## □ Windpark Poysdorf-Wilfersdorf V

Änderung der UVP-Genehmigung (gem. § 18b UVP-G 2000)  
auf Vestas V150-4,0/4,2 MW

Auswirkungen der Vorhabensänderungen (Rev. 0)

Abbildung 1: Lageänderung der WEA POWI-V-01

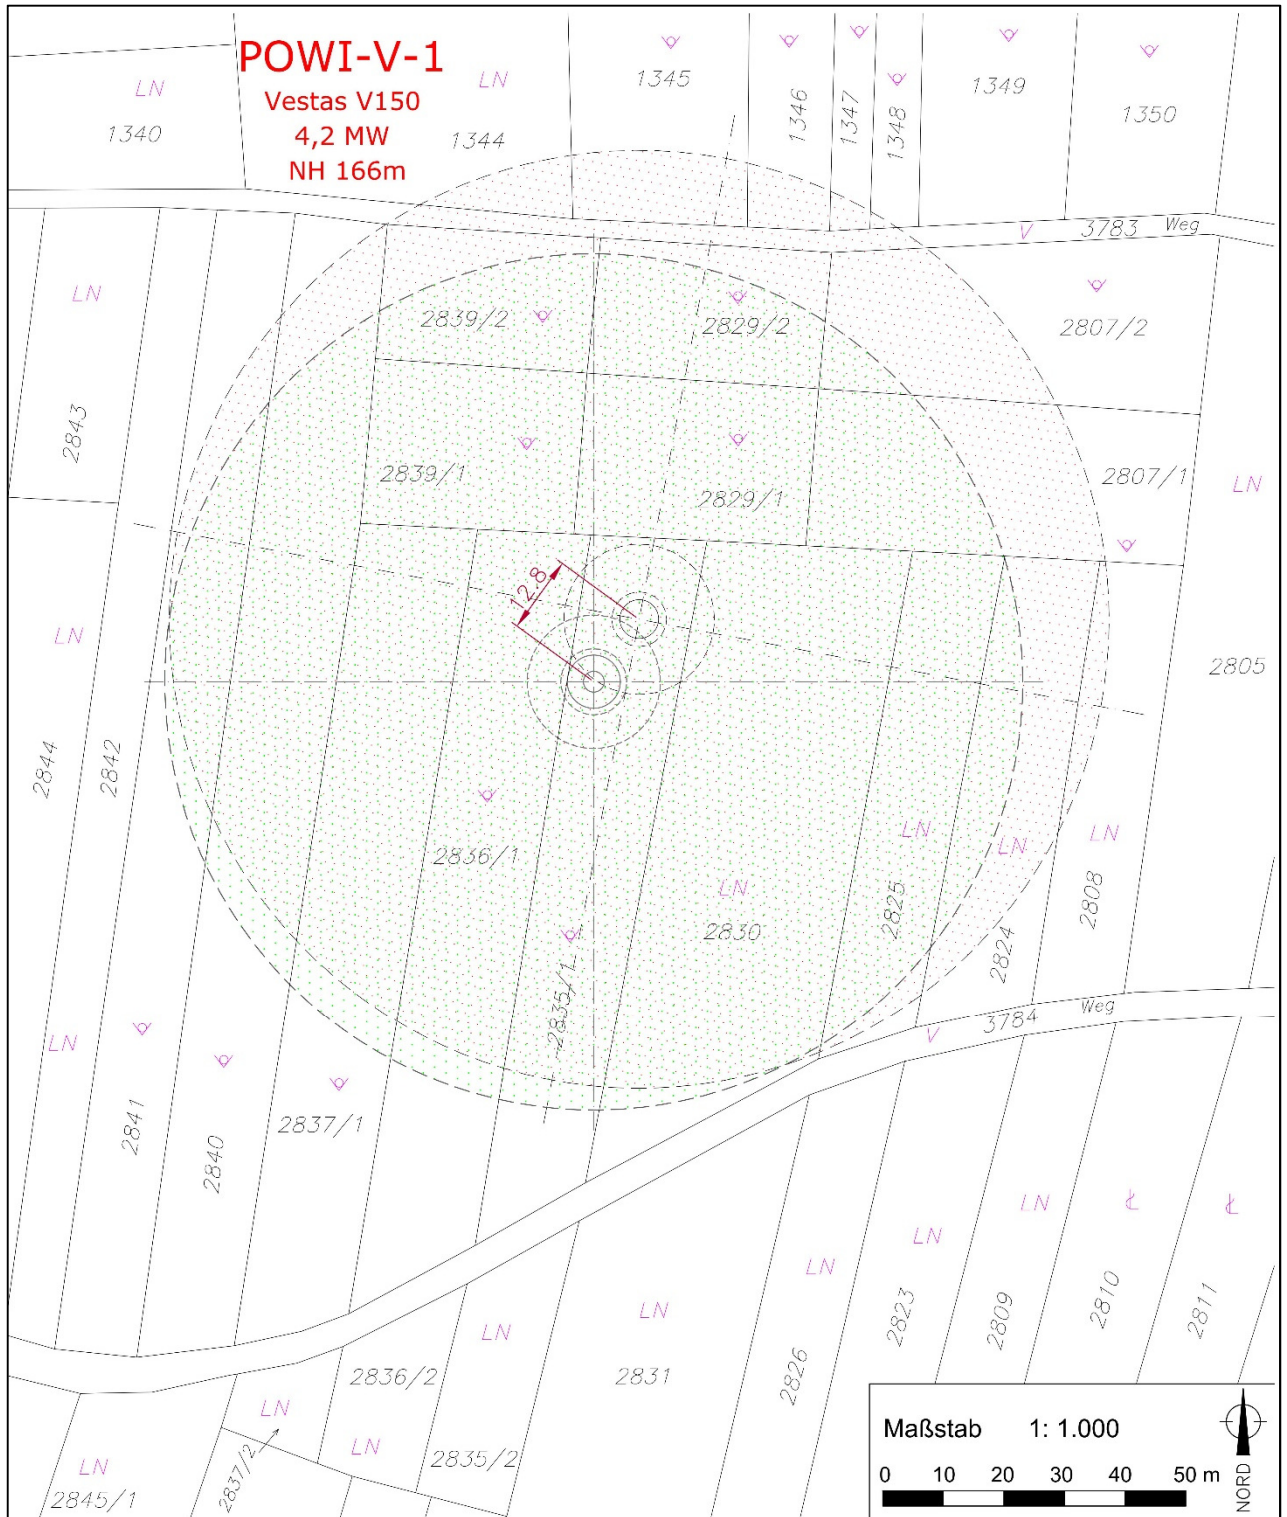
Die WEA-Standorte bleiben im Wesentlichen gleich. Unter anderem aufgrund des größeren Rotorradius werden die meisten Standorte jedoch um einige Meter verschoben, z.B. damit vertraglich nicht gesicherte Grundstücke nicht von den größeren Rotoren überragt werden und um einen entsprechend großen Abstand zu Straßen zu wahren. Die Standorte bleiben auf den entsprechenden Gwka-Widmungsflächen.

Zudem wird die bereits ursprünglich geplante, bei Senvion aber in der Nabenhöhenangabe integrierte Heraushebung der Fundamente geändert und zwar generell auf „+ 3 m“ (= „Fundamenterhöhung“).

Genehmigte WEA-Type und Nabenhöhe (NH [inkl. Fundamenterhöhung])		Geplante WEA-Type und Nabenhöhe (NH) ) und Ausmaß der (zusätzlichen) „Fundamenterhöhung“			Abstand zw. genehmigtem & geplantem Standort [m]
	Genehmigte WEA-Type	Nabhöhe (NH)	Geplante WEA-Type	Nabhöhe (NH)	Fundamenterhöhung	
<b>POWI-V-01</b>	Senvion 3.4M140	160 m	Vestas V150-4,0/4,2 MW	166 m	+3 m	12,8m
<b>POWI-V-03</b>	Senvion 3.4M140	160 m	Vestas V150-4,0/4,2 MW	166 m	+3 m	10,1m
<b>POWI-V-04</b>	Senvion 3.4M140	160 m	Vestas V150-4,0/4,2 MW	166 m	+3 m	22,5m
<b>POWI-V-05</b>	Senvion 3.4M140	160 m	Vestas V150-4,0/4,2 MW	166 m	+3 m	13,4m

Abbildung 5: Gegenüberstellung der Dimensionen der genehmigten und der geplanten Verkabelung

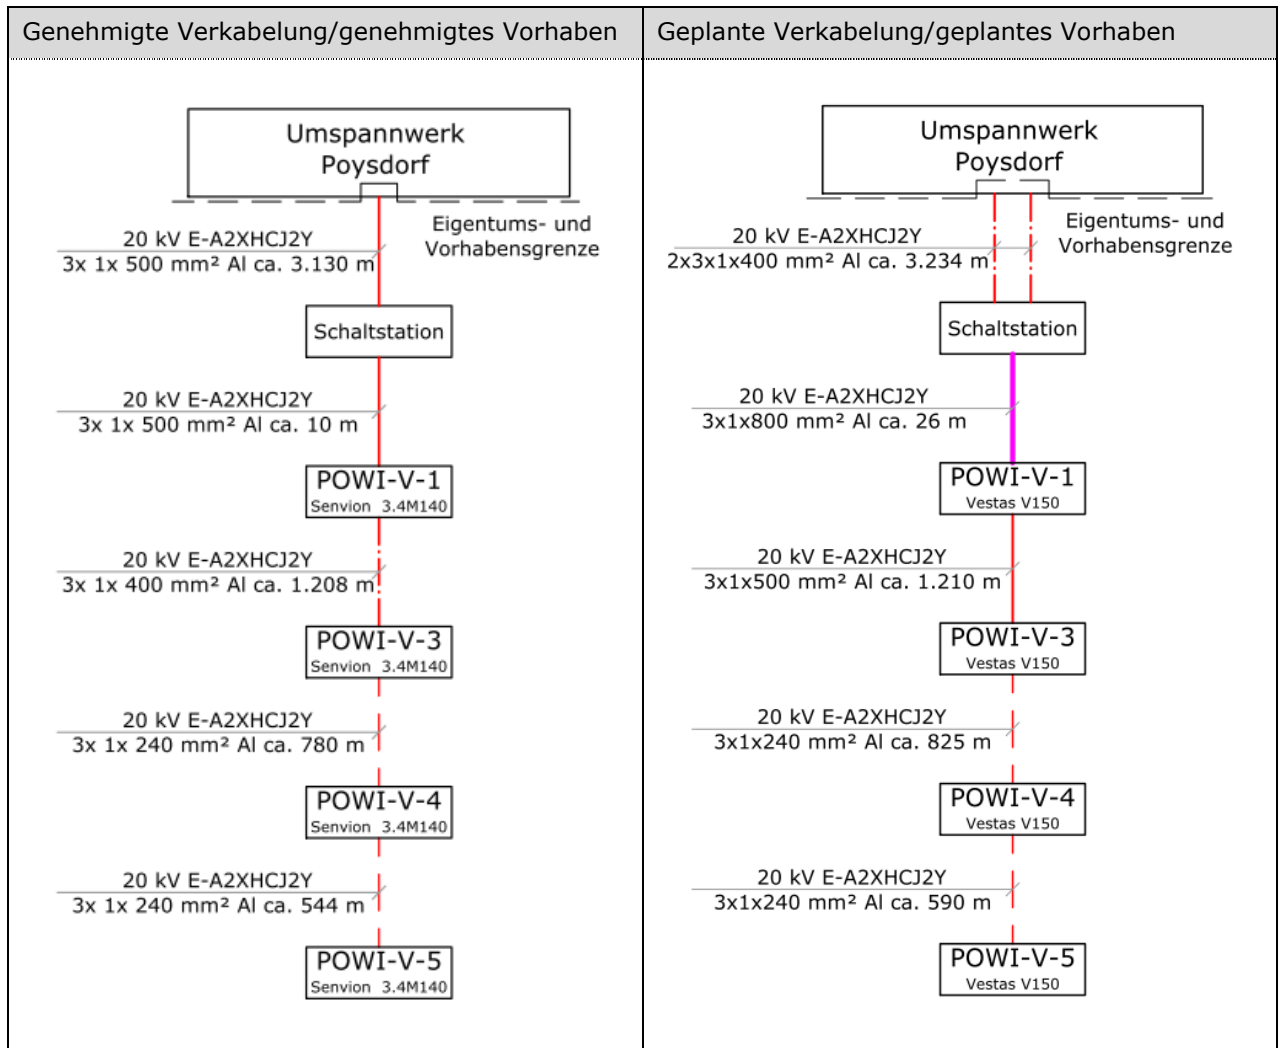
Die Verkabelung bleibt im Wesentlichen gleich, insbesondere hinsichtlich der Trassen. Folgende geringfügige Änderungen sind geplant:

- Im unmittelbaren Umkreis um die WEAs ergeben sich teilweise geringfügige bis vernachlässigbare Änderungen der Lage der Kabel, weil die WEAs geringfügig verschoben werden und weil z.B. die Einführung der Mittelspannungs-Erdkabel (MS-Kabel) in das jeweilige Fundament der Windenergieanlage in anderer Weise bzw. an anderer Stelle erfolgt.
- Die Dimensionierung der Kabel hat sich geändert. Die maßgeblichste Änderung ist im Detail zwischen der WEA POWI-V-1 und dem UW geplant, wo nicht mehr 1 x 3 x 500 mm<sup>2</sup> sondern 2 x 3 x 400 mm<sup>2</sup> umgesetzt werden sollen.

Die Änderung der Dimensionen ist in nachfolgender Gegenüberstellung zwischen genehmigten und geplantem Vorhaben veranschaulicht:
